به اطلاع نمایندگان مجاز می رساند در صورت مراجعه خودروی ۲۰۶ با EMS MAW (غرب استیل) با ایراد بالا ماندن دور موتور در حالت Idle، به شرح زیر اقدام نمایید:

پدال گاز برقی بهینه با مشخصه لیبل زرد رنگ

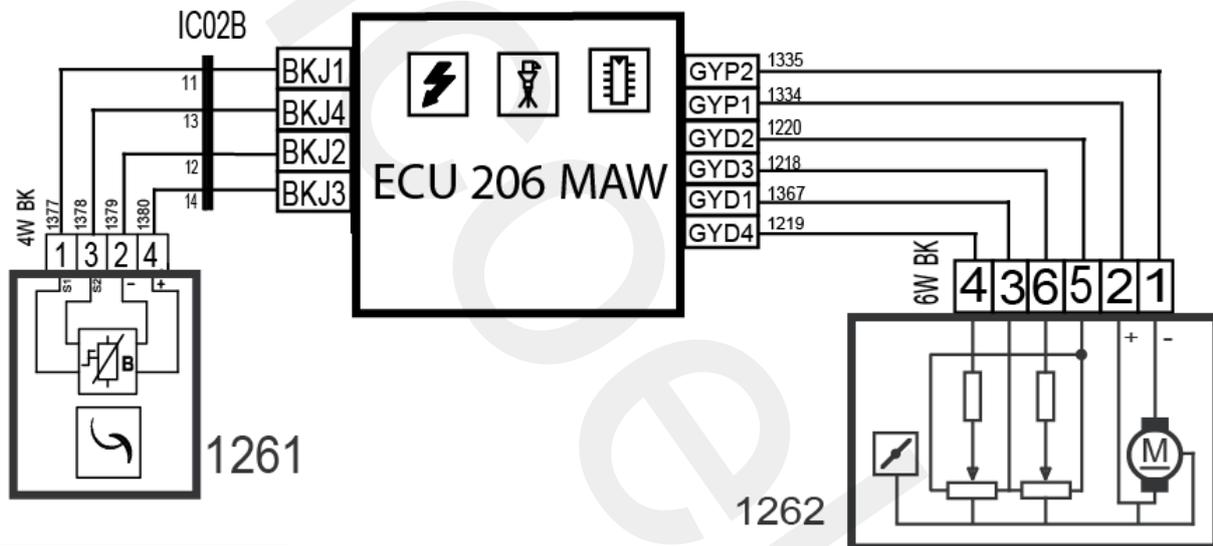
۳- سپس اقدام به کنترل پدال گاز برقی گردد. پدال گاز بهینه دارای یک لیبل زرد رنگ از تاریخ تولید 95/04/05 به بعد می باشد. در صورت عدم مشاهده مشخصه مذکور، اقدام به تعویض قطعه پدال گاز به شماره فنی ۰۳۲۰۳۰۳۴ نمایید.
